Nr postępowania: GUM2023ZP0039

postępowanie o udzielenie zamówienia publicznego prowadzone w trybie przetargu nieograniczonego, na podstawie art. 132 ustawy z dnia 11 września 2019 r. - Prawo zamówień publicznych (Dz. U. z 2022 r. poz. 1710 ze zm.) pn. **Budowa Uniwersyteckiego Centrum Stomatologicznego Gdańskiego Uniwersytetu Medycznego przy ul. M. Skłodowskiej – Curie w Gdańsku.**

Gdański Uniwersytet Medyczny jako Zamawiający, na podstawie art. 135 ust. 2 i 6 ustawy Pzp, udziela odpowiedzi na pytania, które wpłynęły w niniejszym postępowaniu. Działając na podstawie art. 137 ust. 1 i 2 ustawy Pzp, Zamawiający dokonuje zmiany treści SWZ poprzez zamieszczenie dodatkowych załączników.

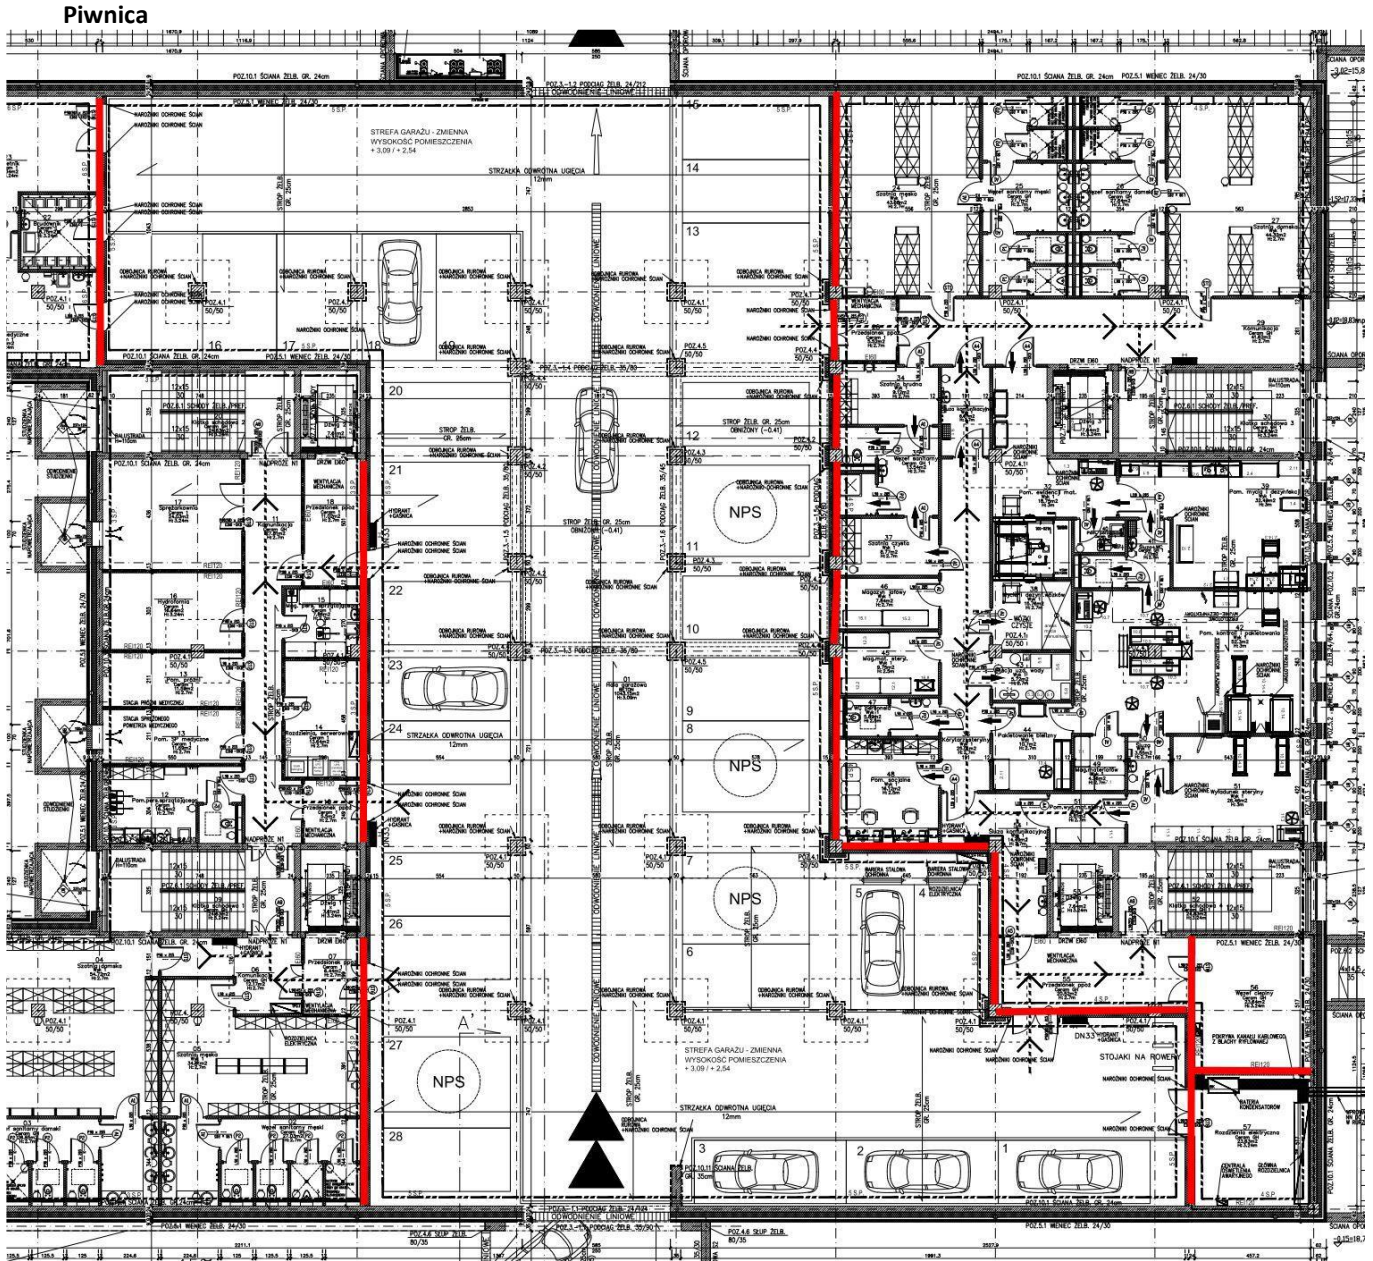
Prosimy o podanie numerów pomieszczeń, w których przewidziana jest posadzka podniesiona REI60.

Pomieszczenie 02 Sala wykładowa na poziomie przyziemia.

Pietro I i II

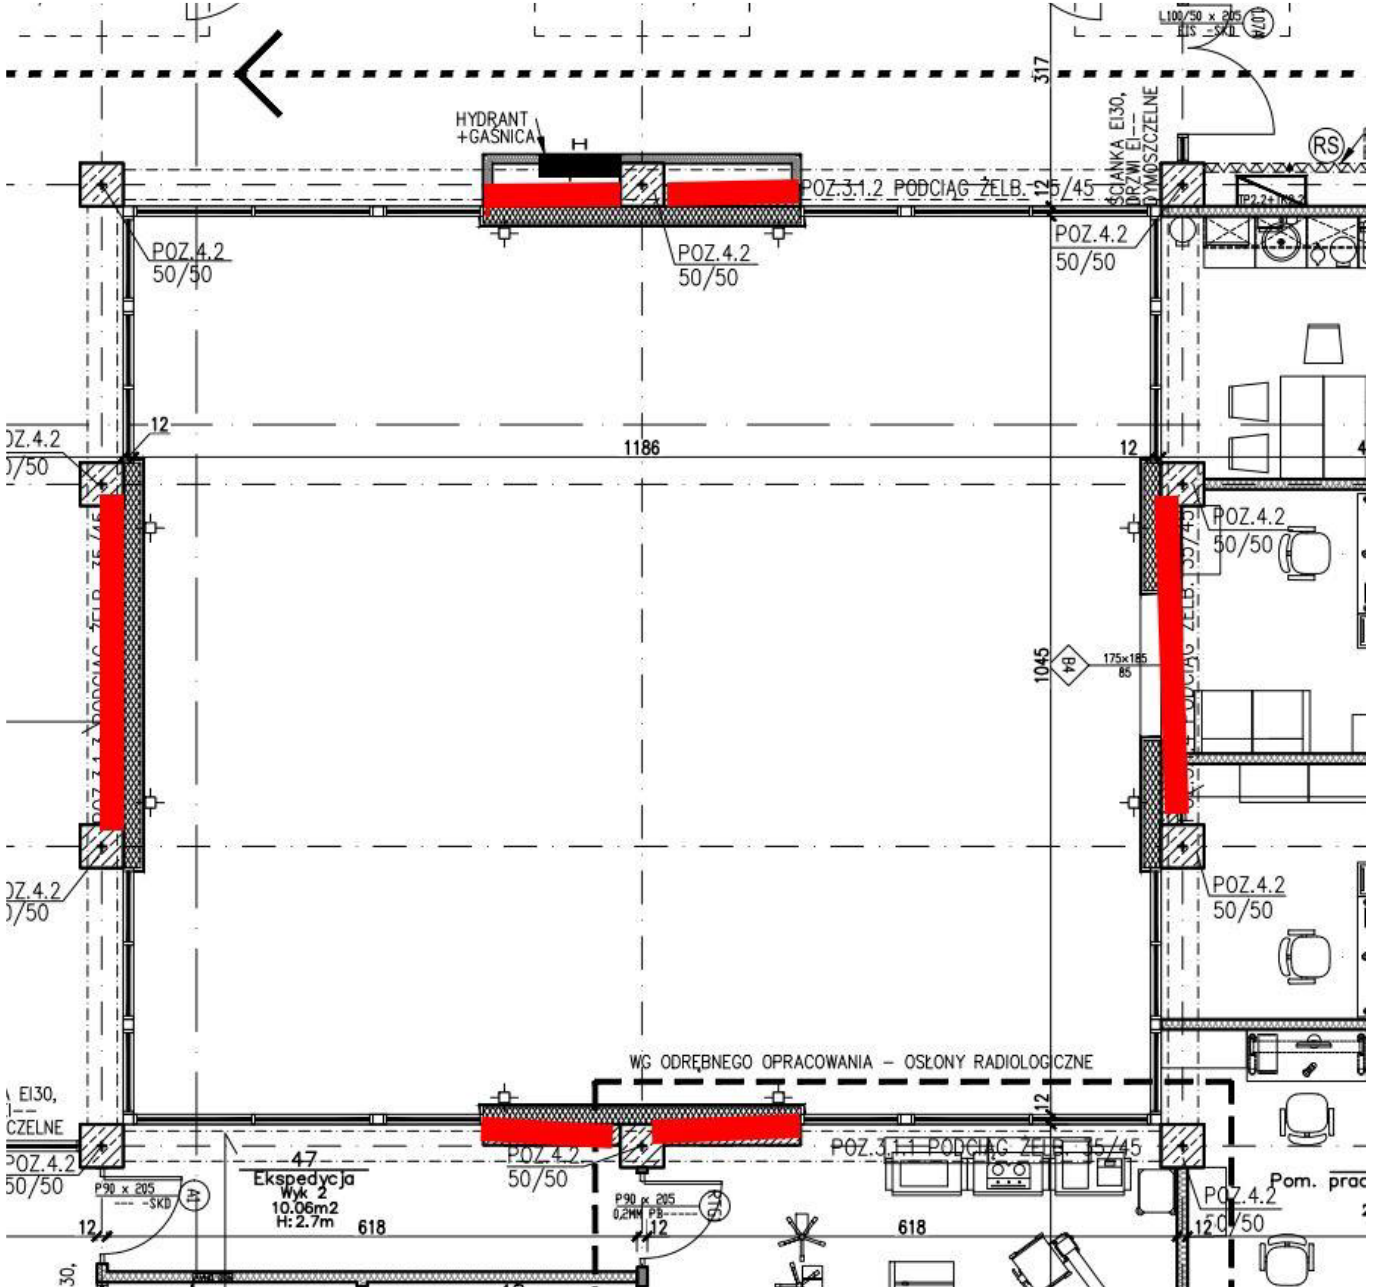
Na rzutach w projekcie konstrukcji brak ścian żelbetowych widocznych na rysunkach projektu architektury, prosimy o uzupełnienie rysunków i zestawień stali dla brakujących ścian.

Należy przyjąć ciężar 10t zbrojenia, łączną długość ścian 90m, lokalizacja i wymiary wg rzutów architektury, ściany oddylatowana od stropu.
